Dle SOD č. MSP-62/2024-MSP-CES s Investorem **Česká republika – Ministerstvo spravedlnosti**, IČO: 00025429, DIČ: CZ00025429, se sídlem Vyšehradská 16, 128 10, Praha 2, zastoupená Ing. Bc. Radomírem Daňhelem, MBA, LL.M., náměstkem člena vlády na zakázce „**Justiční areál v Ústí nad Labem – zhotovitel stavby**“.

Vydává průvodní list k variaci **ZL 003 – SO04 – revize**.

Tato variace vznikla jakožto reakce na doplnění požadavku správce sítě (SČVK). Požadavky se týkají rozměru a typu vodovodního potrubí SO04 vč. jejího příslušenství.

Příloha A – Fotodokumentace přípojky SO04

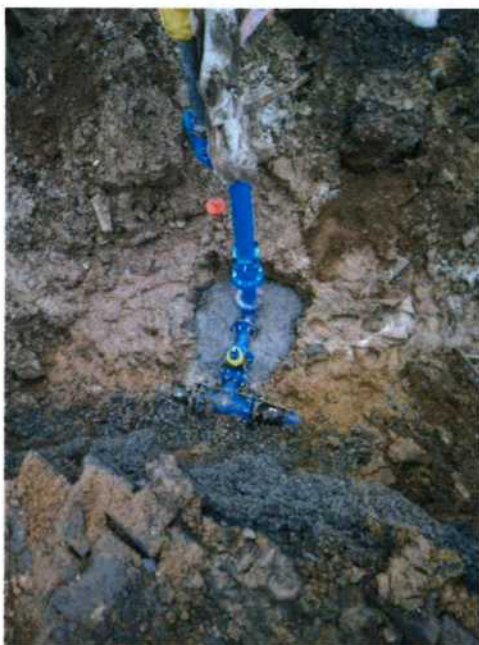
- a) Nutná revize připojovacího bodu vzhledem v čase doplněným sítím 3. stran s nemožností provedení výkopů a dodržení normových odstupů

Příloha B – Upravené schéma přípojky dle projednávání na SCVK – úprava původního předpokladu přípojky pro samostatnou akci přeložky mimo výstavbu JA (3/2018) včetně odpovědí na otázky ohledně revize vznesená na SCVK

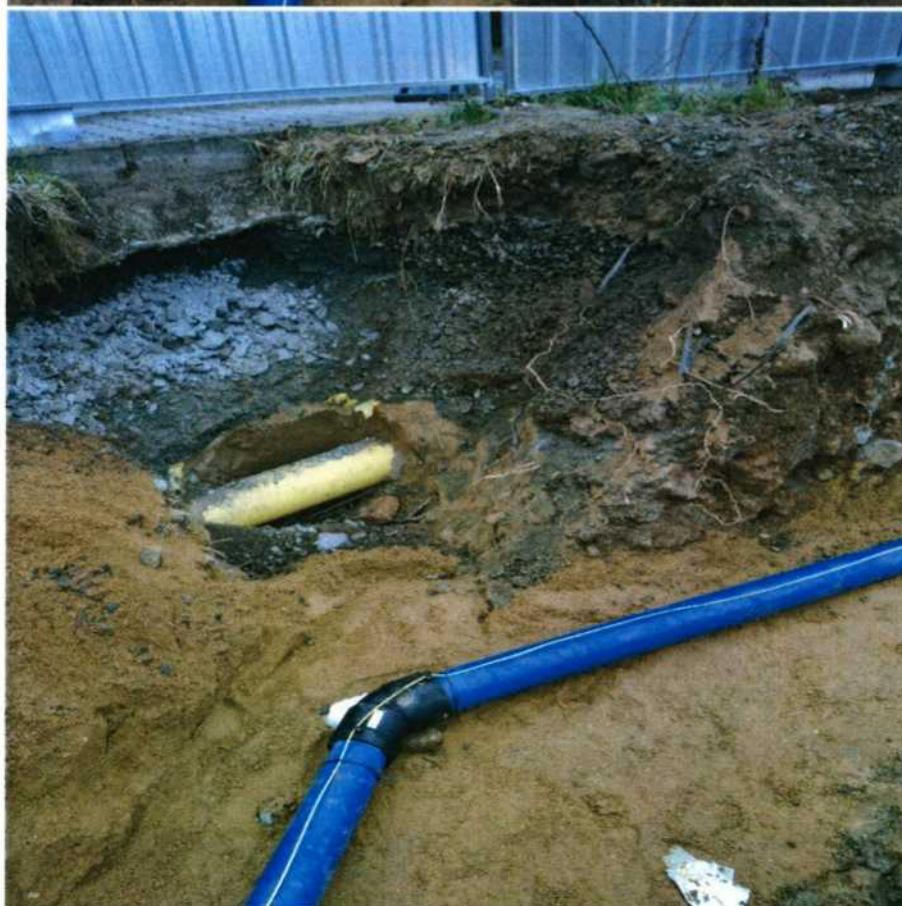
- Přípojka pro stavbu je situována vedle betonové patky sloupu rámu dopravního značení přes rondel viz. foto. Navrhujeme posunutí přípojky tak, aby byla posunuta až za elektroskříň a dále od patky.

- Podle podélného profilu přípojky je napojení do nového objektu v hloubce 208,00 m.n.m, u řadu je 210,47 m.n.m (1,9m). Skutečná hloubka potrubí při provedení sondy je 3,0m. Můžeme provést v místě napojení přeložky a přípojky nové potrubí do rozumné hloubky, aby se nekopalo v místě souběhu s ostatními sítěmi tak hluboko?

- Možnost provedení stavební přípojky pro zařízení staveniště. Dnes bylo při kontrole zjištěno, že v rohovém místě potrubí pokračuje dále do stavby směrem k domovu důchodců ocelovým potrubím. Potrubí není vedeno v zákresech SČVK, dle technika Kincla v něm "stojí" voda. Navrhujeme odstranit cca 2 m starého ocelového potrubí a napojit se plánovanou přípojkou pro ZS.

Nové Body: Po skončení stavby chtějí zrušit potrubí před bytovkou, ukončit blindou. Naznačeno v situaci čárkovaně.

Posun povolen, bude upřesněno podle situace nasondovaných sítí, tak aby byly dodrženy odstupy dle normy.

Z místa napojení u rondelu se z hloubky 3m plynule potrubím vystoupá do hloubky 1,5m. Na rohu u vjezdu na stavbu požaduje SČVK doplnit z tohoto důvodu hydrant jako vzdušník. Hydrant navržený jako kalník požaduje SČVK umístit vedle místa napojení v chodníku vedle bytovky. Patrně z přiložené situace.

Ano, staré ocelové potrubí se může v délce 2m vyřezat a provést staveništní přípojkou napojenou na stávající šoupě. Nutno zajistit proti vybočení tlakem z hrdel.
